## ELEWACJE

KW-KONSTRUKCJE		
	Biuro projektów i nadzoru nad inwestycjami. ul. Księdza Łyska 7, 46-300 Olesno, tel. 666-844-823, e-mail: krystian.kwkonstrukcje@gmail.com		
OBIEKT	BUDYNEK SALI WIEJSKIEJ		
LOKALIZACJA	Tuły 39A		
STADIUM	PROJEKT BUDOWLANY		
INWESTOR	Gmina Lasowice Wielkie		
	IMIĘ I NAZWISKO	DATA	PODPIS
projektant architektura	mgr inż. arch Joanna Szeplak 13/OPOKK/2018	18/06/2024	Jwp
projektant konstrukcja	mgr inż. Krystian Wiczorek OPL/1244/PWBKb/16	18/06/2024	KW
opracował	dr inż. Paweł Helbrych	18/06/2024	KW
Nr projektu	Format rys.	Skala	Ilość rys.
23-194-PB	A3	1:100	3
PROJEKT CHRONIONY PRAWAMI AUTORSKIMI. KOPIOWANIE, POWIELANIE I DOKONYWANIE ZMIAN W PROJEKCIE BEZ ZGODY AUTORA ZABRONIONE.

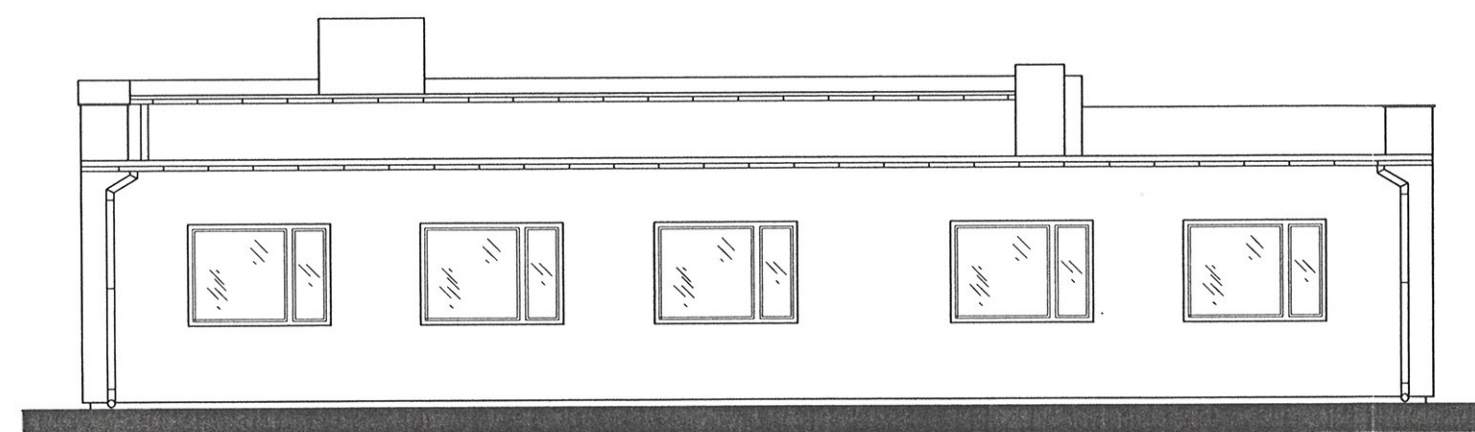
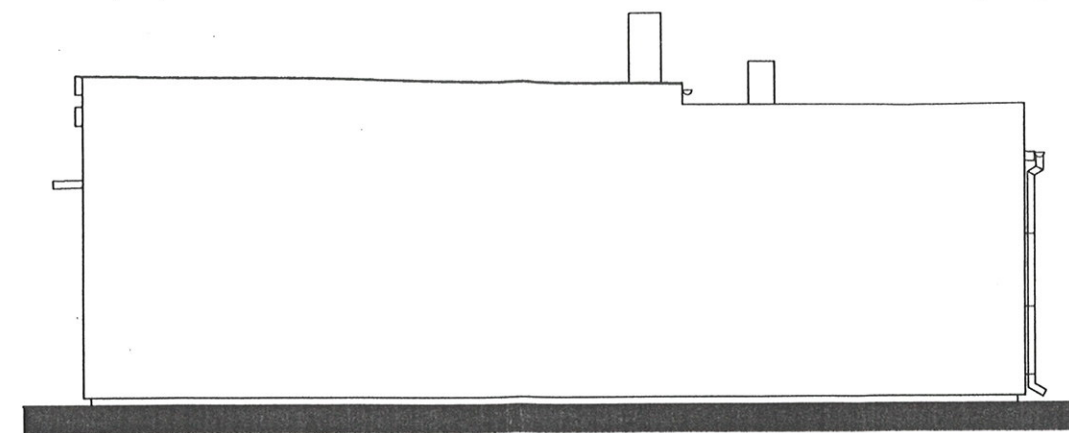
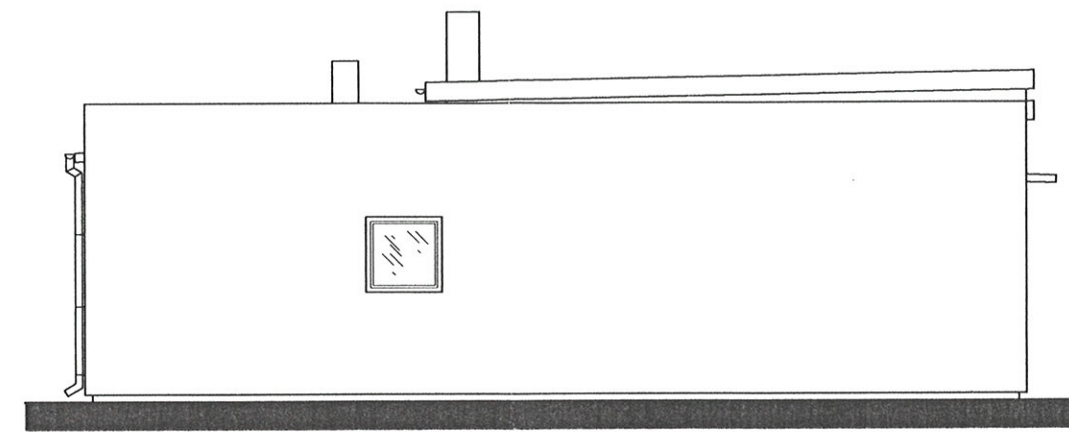
OKŁADZINA Z PŁYTEK KLINKIEROWYCH  
KWALIFIKUJE ZMIANĘ JAKO NIEISTOTNĄ  
ZGODNIE Z USTAWĄ PRAWO BUDOWLANE Wierocław
